KS-10PT-HS 仕様変更のお知らせ

KS-10PT-HS

【裏面設定スイッチ部 詳細比較】

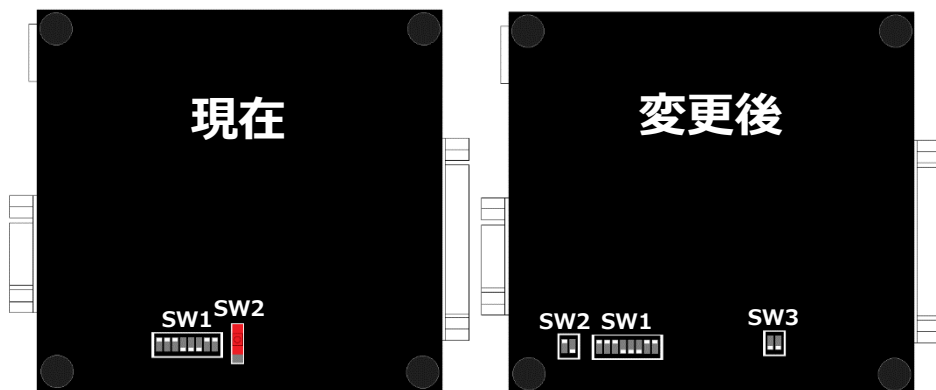
裏面設定スイッチ部

SW2：スライドスイッチから DIP タイプスイッチへ

SW3：新規追加

変更部分	現在	変更後
裏面 SW2	赤スライドスイッチ	2P DIP スイッチ
裏面 SW3 (プリバイアス抵抗「入切」スイッチ)	なし	新規実装

(2) SW2

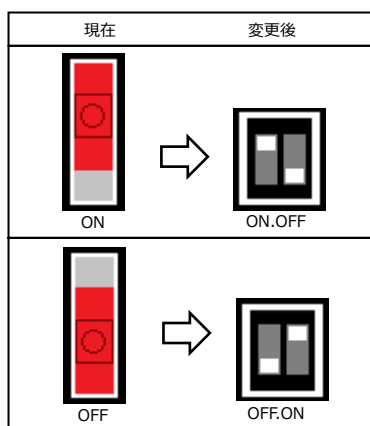
機能は変わりませんが、形状が変更になります。
